RESOLUCION No. 1562 DEL 22 DE JULIO DEL 2025 ARMENIA QUINDÍO,

"POR MEDIO DEL CUAL SE NIEGA UN PERMISO DE VERTIMIENTO DE AGUAS RESIDUALES DOMÉSTICAS PARA UNA (1) VIVIENDA QUE SE ENCUENTRA CONSTRUIDA EN EL PREDIO DENOMINADO 1) LA MONTAÑA 2) VD EL CONGAL LT LA MONTAÑA UBICADO EN LA VEREDA BARCELONA BAJA DEL MUNICIPIO DE CIRCASIA (Q) Y SE ADOPTAN OTRAS DISPOSICIONES"

CONCEPTO TÉCNICO PARA TRÁMITE DE PERMISOS DE VERTIMIENTOS
CTPV: 239 - 25

FECHA:	03/06/2025
SOLICITANTE:	Mariela Toro de Pineda
EXPEDIENTE N°:	4136-25

Imagen 2. Capacidad de Uso

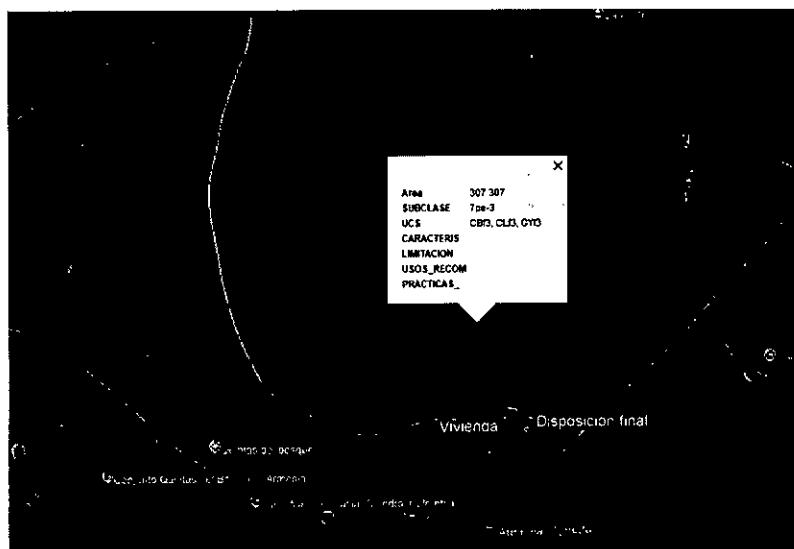
Según lo observado en el SIG QUINDIO Y Google Earth Pro, el predio no se encuentra inmerso en Distritos de manejo. Sin embargo, según la Resolución 1688 de 2023 la clase agrologica 7 es una determinante ambiental, tal como se muestra en la Imagen 2. la vivienda tipo "enramada" y el STARD propuesto se ubica dentro de la subclase 7pe-3.

Imagen 3. Capacidad de Uso

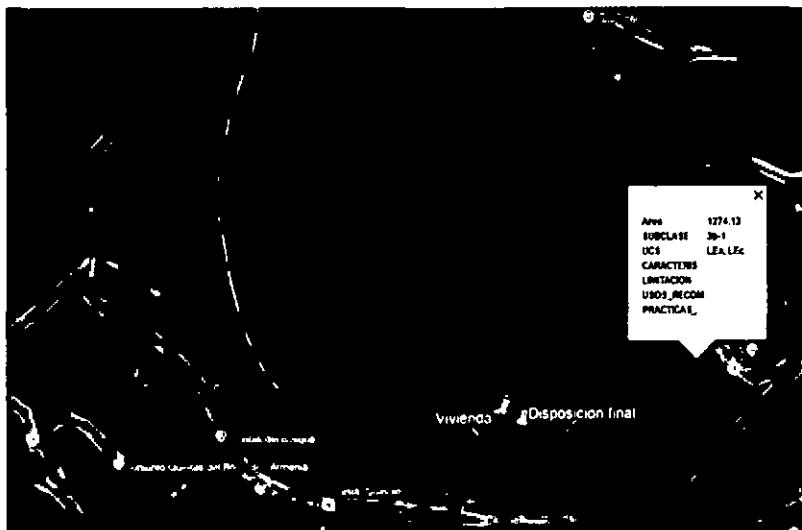
Adicionalmente, otra parte del predio se encuentra inmersa en la subclase 3p-1, la cual no se encuentra inmersa dentro de las determinantes ambientales, tal como se muestra en la Imagen 3.

Imagen 4. Drenajes existentes en el predio

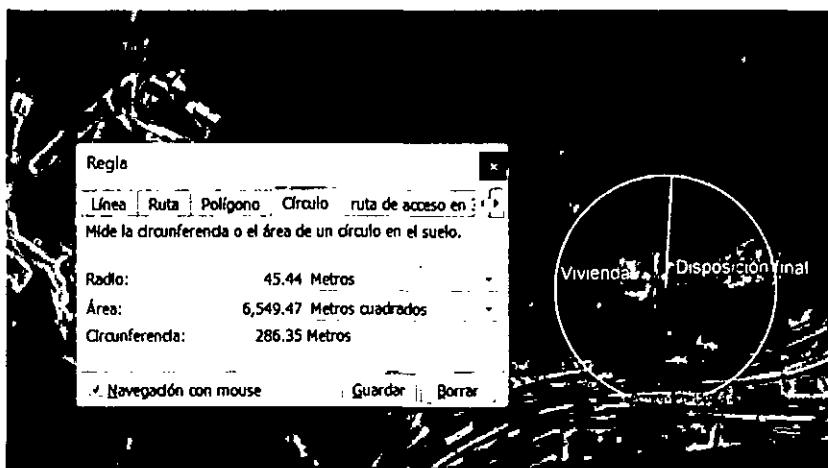
Por último, considerando las disposiciones establecidas en el "ARTÍCULO 2.2.1.1.18.2. Protección y conservación de los bosques" del Decreto 1076 de 2015 del Sector Ambiente y Desarrollo Sostenible; según Google Earth Pro, al medir un radio de 45 metros a la redonda (para el municipio de Circasia) a partir de la ubicación del posible vertimiento, no se observa la existencia drenajes superficiales dentro del área de influencia tal como se observa en la Imagen 4.
